RESOLUCIÓN N° 002092 (24 SEP. 2024)

“Por la cual se resuelven unos recursos de reposición interpuestos en contra de la Resolución 1351 del 5 de julio de 2024 y se toman otras determinaciones”

Por medio de la Resolución 1351 del 5 de julio de 2024, esta Autoridad Nacional autorizó la modificación de la Licencia Ambiental otorgada mediante Resolución 1326 del 05 de agosto de 2020 (modificación 1 de la Licencia Ambiental del proyecto UPME 01 de 2013 (Soacha – Tequendama).

Figura 1 Ubicación de la plaza de tendido 2 sobre la unidad de cobertura de otros cultivos transitorios

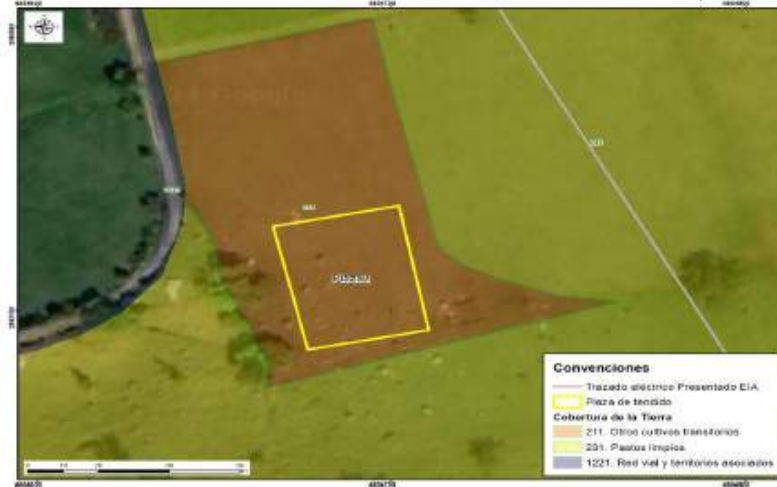
Conforme lo establecido en la zonificación del DMI, adoptada en la Resolución 1596 del 2 de junio de 2006, la plaza de tendido 2 se ubica dentro en una zona de producción y subzona agroforestal sostenible y una zona de protección absoluta. No obstante, tal y como se referenció en el complemento al EIA, dicha área se encuentra dentro de una cobertura de cultivos transitorios (Ver Figura 1 y Fotografía 1), razón por la cual, no es necesario realizar mantenimiento tipo rocería o aprovechamiento forestal. Al no realizarse estas intervenciones no se afectarán los valores de conservación de estas zonas establecidos en la zonificación del área protegida, según se observan en las siguientes imágenes:

Figura 3 Coberturas Plaza de tendido 9

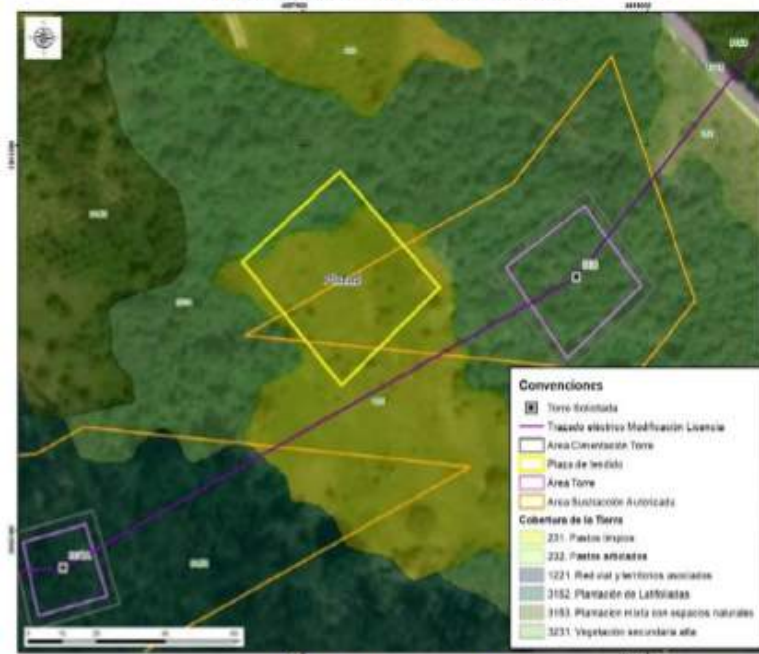
En consecuencia, el acceso Acc-307A-PT98 es necesario para acceder a la plaza con el fin de ejecutar las maniobras que hacen parte de la actividad del tendido. Con relación al argumento de ANLA de que el acceso se encuentra en un área no sustraída nos pronunciaremos más adelante en las consideraciones del acceso 307A-PT98.

En las siguientes figuras se presenta la cobertura actual de la plaza de tendido y el área donde se localiza:

Figura Cobertura Acc-306

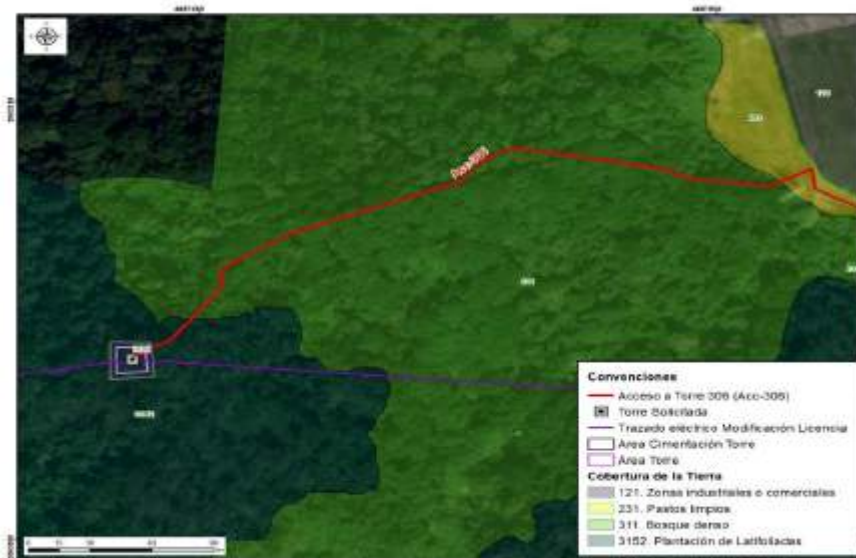
cobertura de bosque denso y de plantación latifoliadas que permite llegar al sitio de torre 306, tal y como se observa en las siguientes figuras.

Fotografía 8 Sendero peatonal existente Acc-306

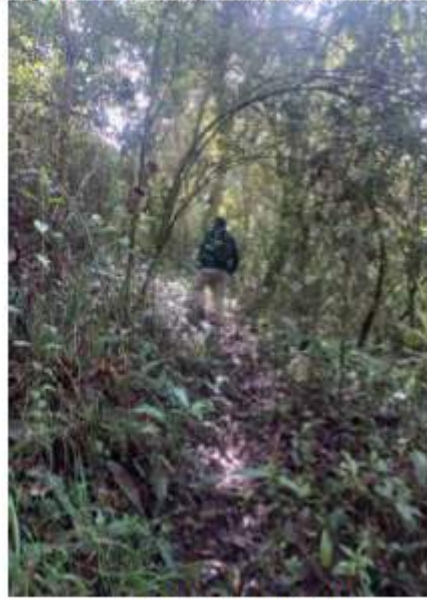
Cabe aclarar, que para los accesos que no son carreteables como senderos, caminos y zonas de pastos dentro de los predios, se realizará el acceso de forma peatonal y se utilizarán semovientes, en caso de ser necesario, para el transporte de material y equipos, acorde con lo mencionado en la página 14 del capítulo 3. Descripción del proyecto del complemento de EIA.

Figura 12 Ingreso Acc-307 a torre 307

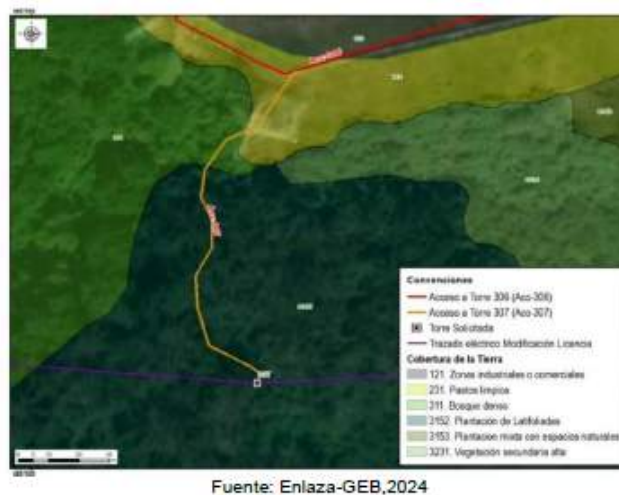
Para llegar al ingreso al acceso acc-307 se inicia en el carreteable privado de la subestación acc-306 por aproximadamente 110 m, el cual se ubica sobre una cobertura de zonas industriales o comerciales. Posteriormente, se continua sobre un camino con cobertura de pastos limpios, bordeando el cerramiento de la subestación por aproximadamente 300 m km hasta llegar al ingreso del acceso acc-307 correspondiente al sendero existente de cobertura de bosque denso y de plantación latifoliadas por aproximadamente 130.49 m hasta llegar al sitio de la torre 307, como se observa en las figuras 1

Respecto a la discrepancia entre lo mencionado en el capítulo 3 del complemento del EIA y lo presentado en el MAG sobre la rocería planteada, se aclara que no se realizarán actividades de mantenimiento tipo rocería, teniendo en cuenta las características mencionadas anteriormente, por lo tanto, la diferencia obedeció a un error involuntario.

Figura 26 Coberturas Acc-310

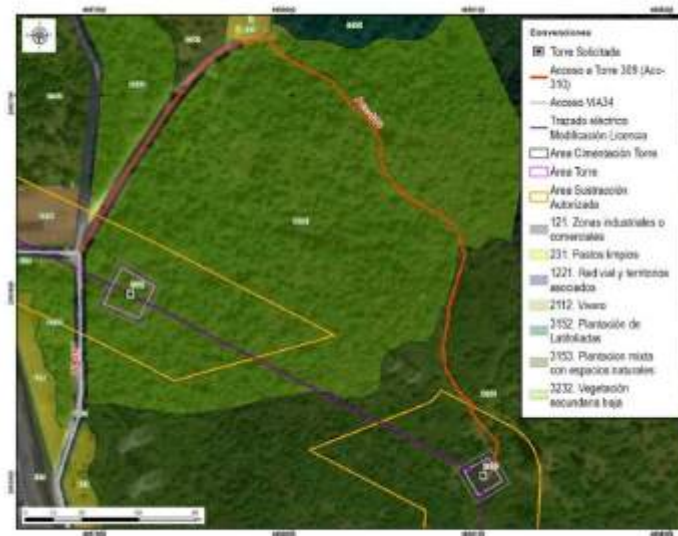
De acuerdo con las condiciones del acceso, es relevante aclarar a la autoridad que este no requiere solicitud de permiso de aprovechamiento forestal. Al respecto, se considera técnicamente que el acceso sendero está intervenido del Bosque Renace, aspecto que no hace necesario realizar mantenimientos tipo rocería como tampoco aprovechamiento forestal para este tramo. Sin embargo, los últimos 40 metros del acceso proyectado para llegar al sitio de torre se encuentra en cobertura de plantación mixta con espacios naturales en los cuales se requiere actividades de rocería para el ingreso de materiales y equipos para la construcción de la torre, como se mencionó en la tabla 3-8 Descripción de accesos a sitios de torre del complemento del EIA.

Figura 33 Cobertura Acc-312

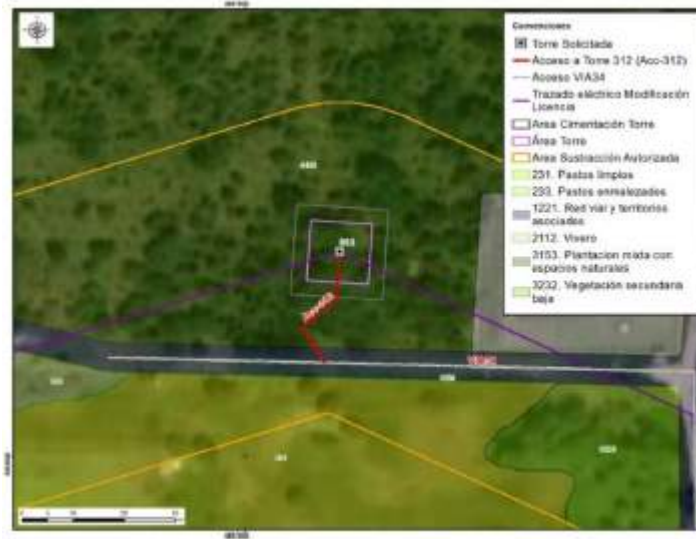
El camino/sendero ACC-312 se encuentra sobre cobertura de plantación mixta con espacios naturales, en el cual no es necesario tramitar el permiso de aprovechamiento forestal. Por el tipo de cobertura, tampoco se requieren actividades de mantenimiento tipo rocería, pues las características de la vegetación del acceso y el ingreso de los materiales y equipos para la construcción y montaje de la torre 312 se realizará de manera peatonal, como se menciona en la tabla 3-8 Descripción de accesos a sitios de torre del capítulo 3. Descripción del proyecto del complemento del EIA. Asimismo, la longitud es de aproximadamente 26.50m hasta el sitio de torre, razón por la cual, no se justifica un

Figura 34 Acc-312 en la zonificación y sub-zonificación del DMI

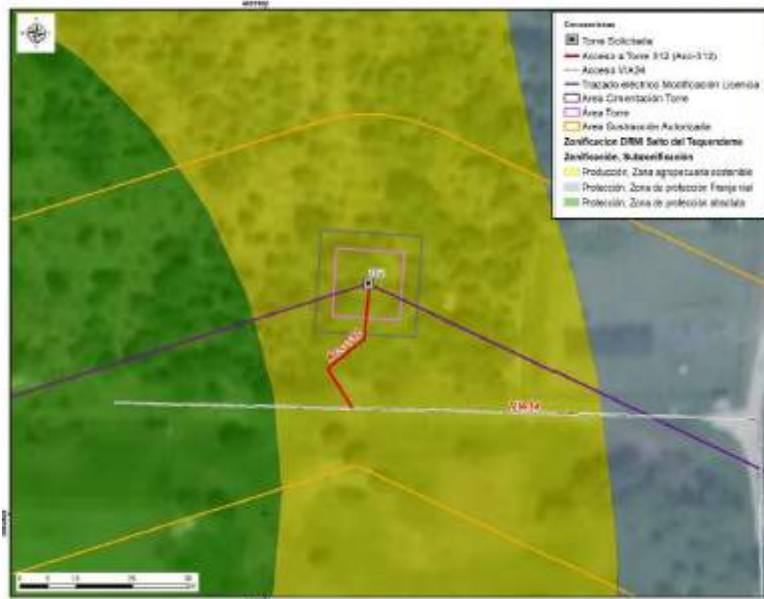
Adicionalmente, el camino/sendero se encuentra en zona de producción y subzona de agropecuaria sostenible acorde con lo establecido en la zonificación del DMI, adoptada en la Resolución 1596 del 2 de junio de 2006, por lo tanto, las actividades de construcción y el uso del acceso son puntuales sin que se generen impactos dentro de los objetos, usos, zonificación y valor de conservación del área protegida asociada al DMI de los Recursos Naturales Sector Salto del Tequendama – Cerro de Manjui, tal y como se evidencia en la siguiente figura.

Figura 1 Área de influencia total para el proyecto

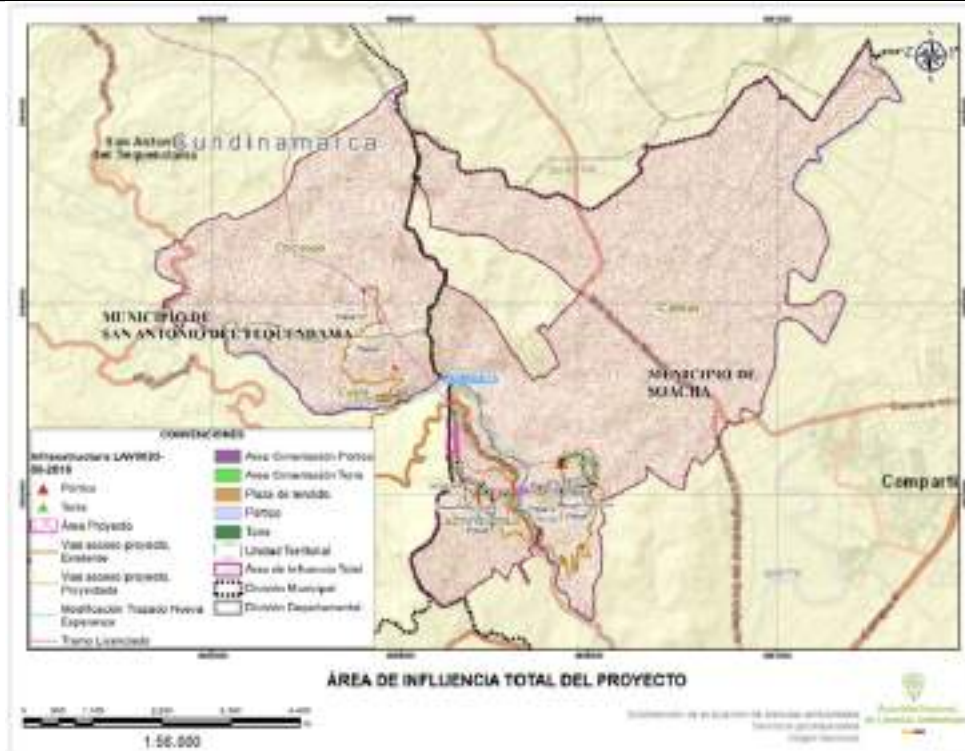
Frente a lo expuesto el Equipo Evaluador Ambiental de la ANLA, realizó la verificación de la información considerada en el concepto técnico 4703 del 05 de julio de 2024 que sirvió de sustento para emitir la Resolución 1351 del 5 de julio de 2024, en el cual señala que el área de influencia total del proyecto incorpora las Veredas San Francisco y Canoas en jurisdicción del municipio de Soacha; y veredas Cúσιο y Chicaque en el municipio de San Antonio del Tequendama, como se presenta en la siguiente figura:
